## Liceo 40

### ANEXO - Relevamiento fotográfico – Inspección Municipio G

**INSPECCIÓN PROFESIONAL**

Calle -Guillermo Cuadri esquina Esperanto - Liceo N° 40  
Padrón N° - 416364

Acceso al liceo

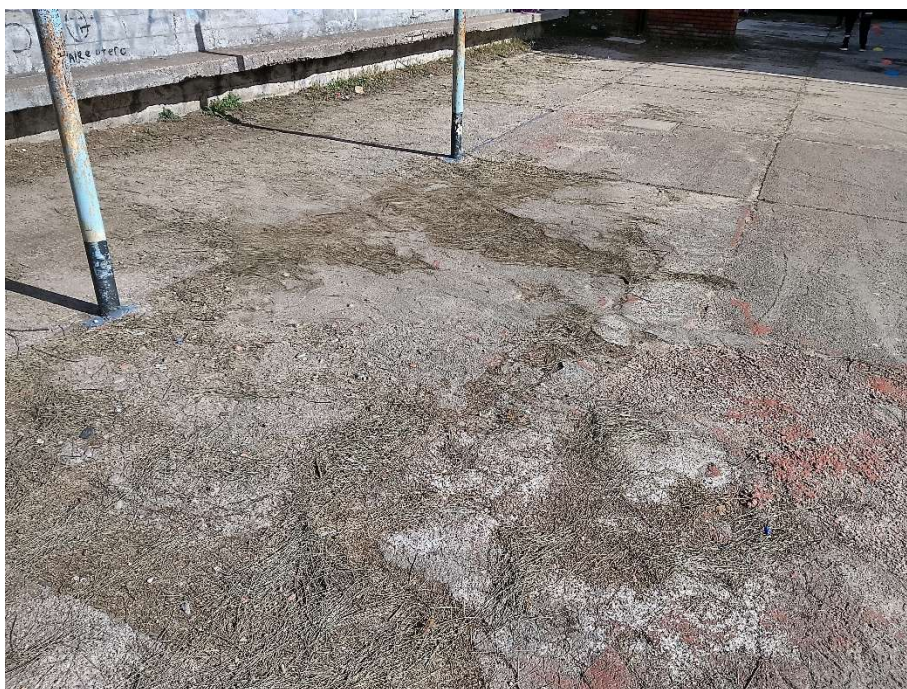
Pavimento en acceso a reparar

Paños en cancha a reparar

Vista desde Calle Cuadri

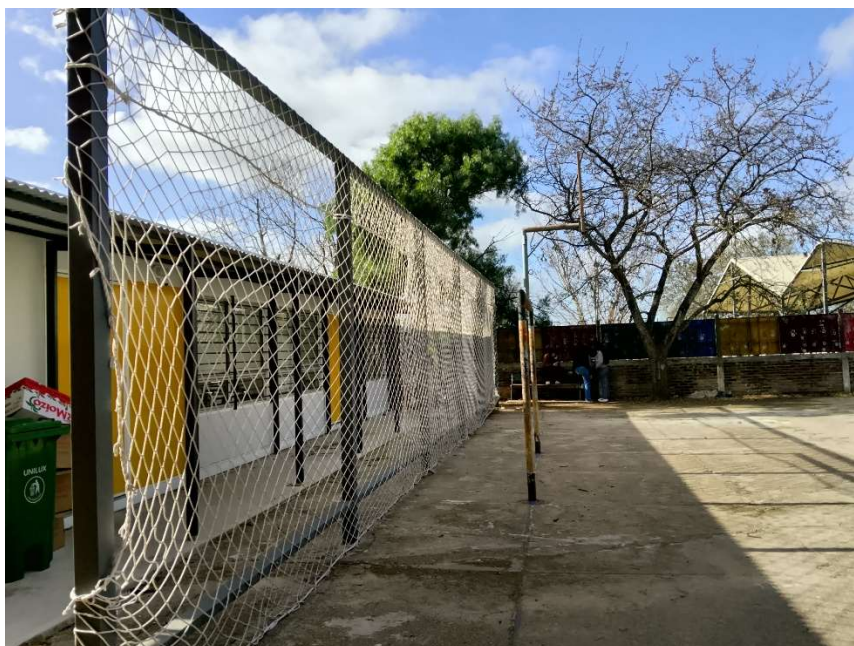
Arcos a sustituir – red deportiva existente
